高浜発電所 S A対策高度化に係る
1、2号機 工事計画変更認可申請
および
3、4号機 工事計画認可申請
の概要について

令和元年10月31日
関西電力株式会社

1. 高浜3、4号機および1、2号機 SA対策高度化の概要

3. 高浜3、4号機 工事計画認可申請に係る技術基準規則への適合性について (3/3)

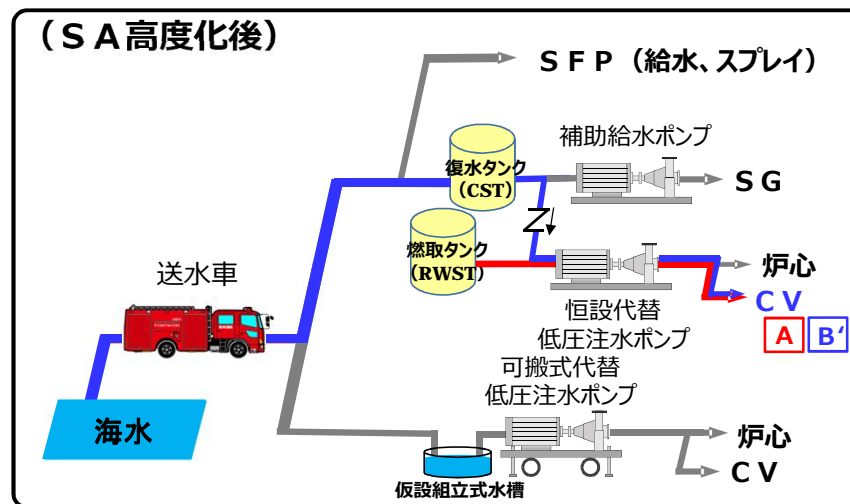
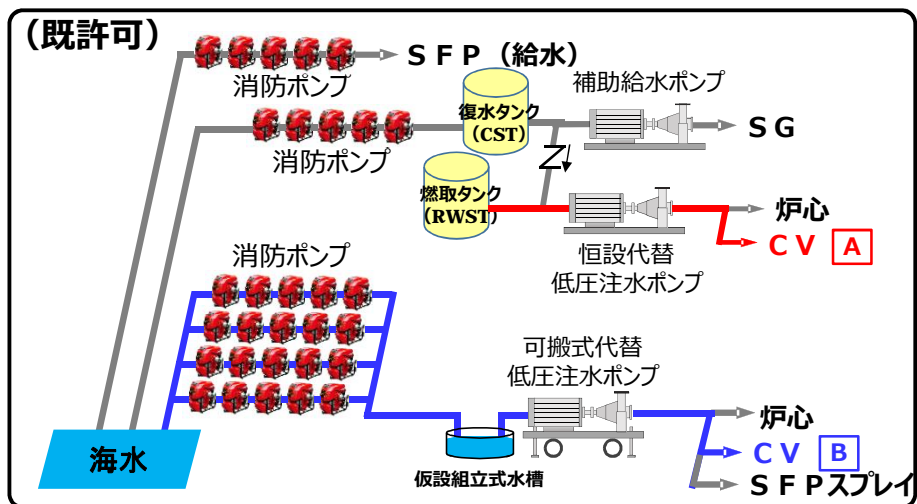
技術基準規則	適合性の確認
<p>第69条 使用済燃料貯蔵槽の冷却等のための設備 (第1, 2項)</p>	<p>可搬型重大事故等対処設備の変更(消防ポンプ→送水車)を踏まえ、使用済燃料ピットで冷却・注水機能の停止、または漏えい等により、ピット水位が低下した場合において、<u>送水車によりピット水蒸散量以上の水量を注水することにより、貯蔵槽内燃料体等を冷却できること、また、必要な遮蔽水厚を確保できること等を確認したことから、第69条の規定に適合していると判断した。</u> (「基本設計方針」・「使用済燃料貯蔵槽の冷却能力に関する説明書」・「使用済燃料貯蔵槽の水深の遮蔽能力に関する説明書」)</p>
<p>第70条 工場等外への放射性物質の拡散を抑制するための設備 (第1項)</p>	<p>可搬型重大事故等対処設備の変更(消防ポンプ→送水車)を踏まえ、使用済燃料ピットで冷却・注水機能の停止、または漏えい等により、ピット水位が異常に低下した場合において、<u>送水車及びスプレイ設備により、使用済燃料ピット全面に、ピット水蒸散量以上の水をスプレイすることで、放射性物質の拡散を抑制できることを確認したことから、第70条の規定に適合していると判断した。</u> (「基本設計方針」・「使用済燃料貯蔵槽の冷却能力に関する説明書」)</p>
<p>第71条 重大事故等の収束に必要な水の供給設備 (第1項)</p>	<p>可搬型重大事故等対処設備の変更(消防ポンプ→送水車)によっても、消防ポンプと同様に、<u>重大事故時に海を水源とし、十分な量の水を供給できることを確認したことから、第71条の規定に適合していると判断した。</u> (「基本設計方針」・「安全設備及び重大事故等対処設備が使用される条件の下における健全性に関する説明書」他)</p>
<p>第72条 電源設備 (第1, 2項)</p>	<p>可搬型重大事故等対処設備の変更(消防ポンプ→送水車)に伴い、送水車への燃料を、ガソリンから燃料油貯油そうの重油へ変更するため、<u>燃料油貯油そうの容量管理値を見直し(増加)したが、燃料油貯油そうには十分な容量があり、他の電源設備に必要な燃料の量に影響はないことを確認したことから、第72条の規定に適合していると判断した。</u> (設備別記載事項の設定根拠に関する説明書)</p>
